**VERSLAG VAN EEN GELIJKVORMIGHEIDSONDERZOEK VOOR INGEBRUIKNAME EN/OF CONTROLEBEZOEK  
VAN EEN ELEKTRISCHE INSTALLATIE OP LAAGSPANNING EN ZEER LAGE SPANNING****Algemene gegevens**

Plaats van het onderzoek:	Veurnseweg 552, 8906 ELVERDINGE				
Eigendom van:	-----E				
Opdrachtgever:	-----				
Type lokalen:	Woning	DNB:	Eandis	Tarief:	Dag
EAN-code installatie:	??	Nr. teller:	4045679	Index:	90439 kWh
Installateur:	/				
BTW-nr.:	/	Of ID-kaartnr:	/	Uitgereikt te:	/ op /
Agent-bezoeker:	Rinus Messely				Datum onderzoek: 01/12/2017

Overeenkomstig de voorschriften van het Algemeen Reglement op de Elektrische Installaties (A.R.E.I.) - Interne procedure QPRO/ELE/001	
Type keuring:	Art. 276bis Verkoop van een wooneenheid
Bijkomende info:	/
Herkeuring op:	/
Bescherming tegen elektrische schokken bij onrechtstreekse aanraking: Art. 86 Huishoudelijke lokalen of plaatsen (net TT - voeding van de elektrische installatie via elektrische teller)

**Vereenvoudigd situatieschema (Art. 276bis) of foto/schema van de (elektrische) installatie**

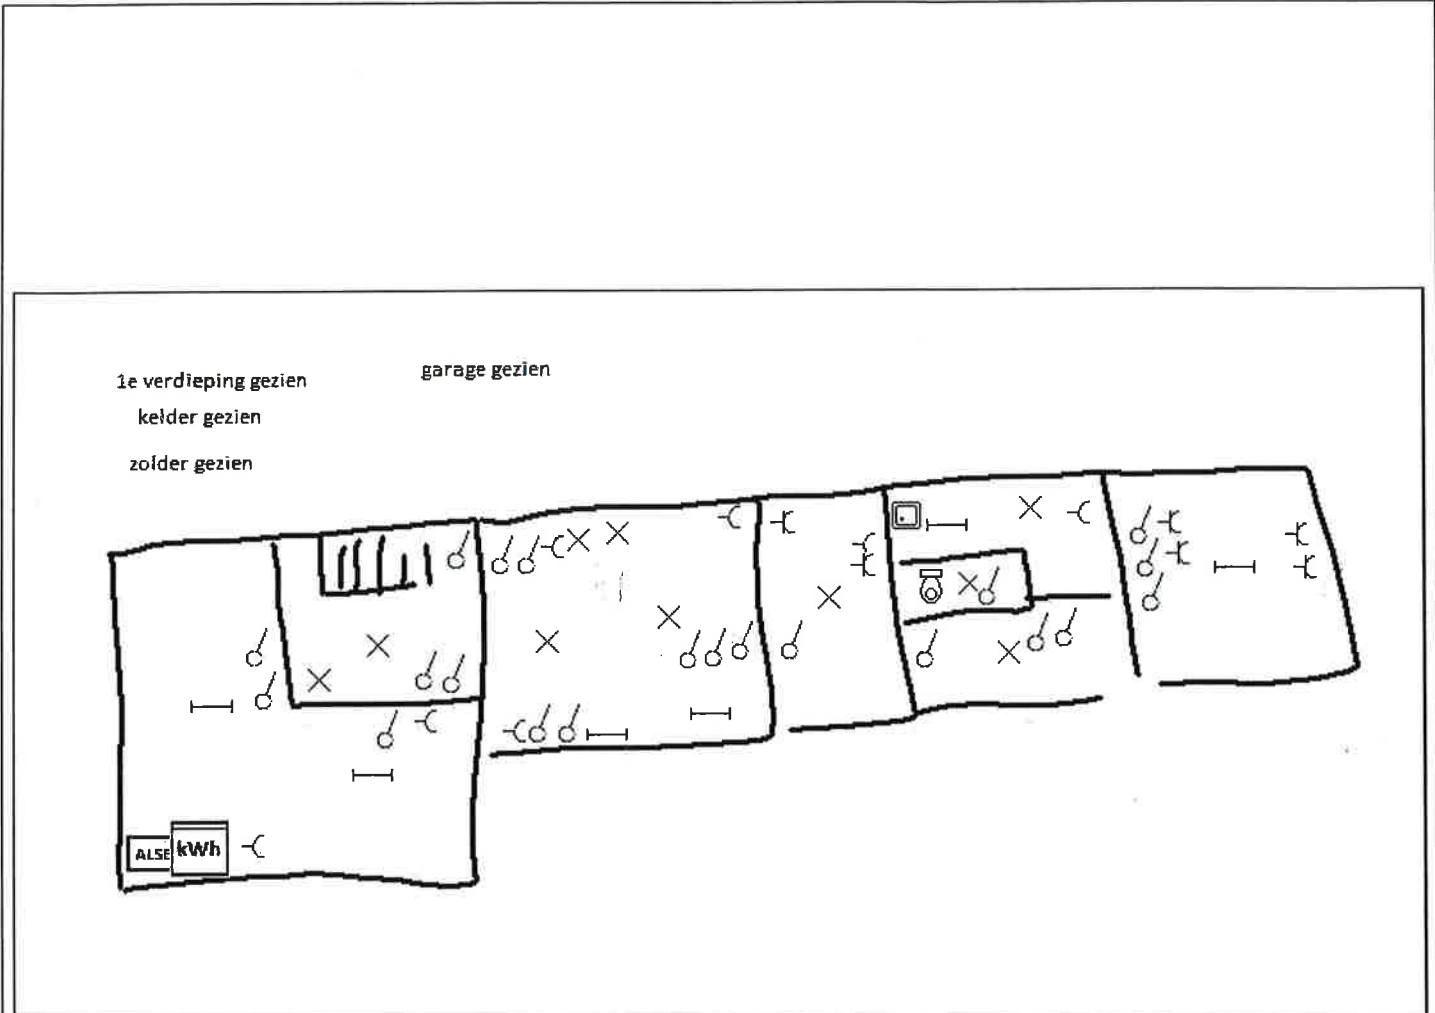
8.4 + 8.9 ZOLDER  
3.17 KELDER  
7.17 KEUKEN + WASRUIMTE  
7.20 KEUKEN + ATELIER  
8.5 ATELIER
